**Modulo per la presentazione delle osservazioni per i piani/programmi/progetti sottoposti a procedimenti di valutazione ambientale di competenza statale**

ID: Codice procedura (ID\_VIP/ID\_MATTM):10844

Impianto per la produzione di energia elettrica da fonte eolica, costituito da 6 aerogeneratori della potenza complessiva di 37,2 MW, un sistema di accumulo da 25 MW e relative opere connesse in località "Rempillo" nel comune di Pitigliano (GR).

**ALLEGATO alle OSSERVAZIONI all' IMPIANTO EOLICO denominato REMPLILLO nel COMUNE di PITIGLIANO ( GR). Composto da n. 5 immagini e n. 5 pagine**

Immagine n. 5 Intervisibilità degli impianti eolici della provincia di Viterbo anche in quella di Grosseto, in particolare nel pitiglianese.

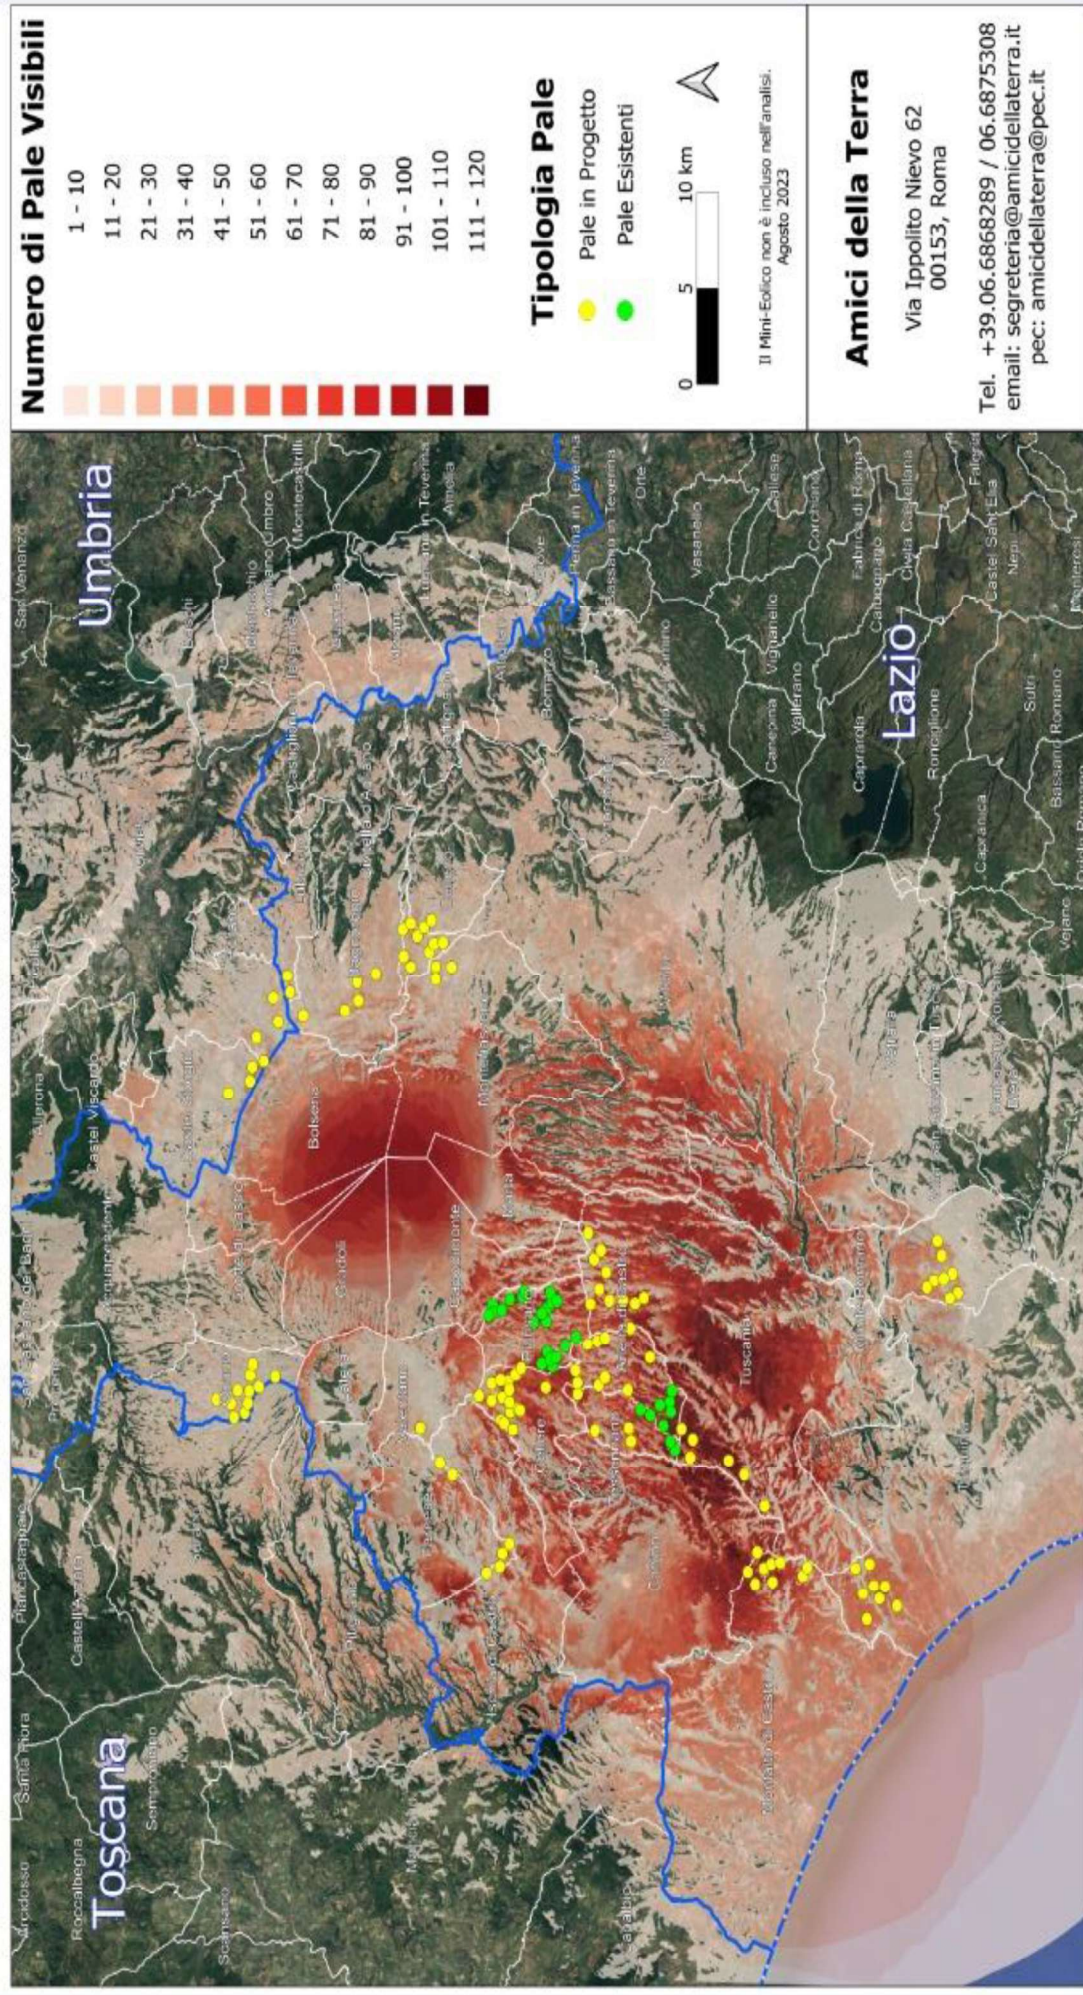
nn. 1 e 2 e crea anche degli impatti negativi anche sui beni naturalistici come verrà dettagliato nell'Osservazione n. 4. Inoltre andrebbe a sommarsi al già enorme cumulo di impianti eolici e fotovoltaici e geotermici che già creano una elevata criticità ambientale nella provincia di Viterbo e interferiscono anche con il territorio toscano come si può vedere dalle immagini nn. 4 e 5 dell'Allegato n. 1.
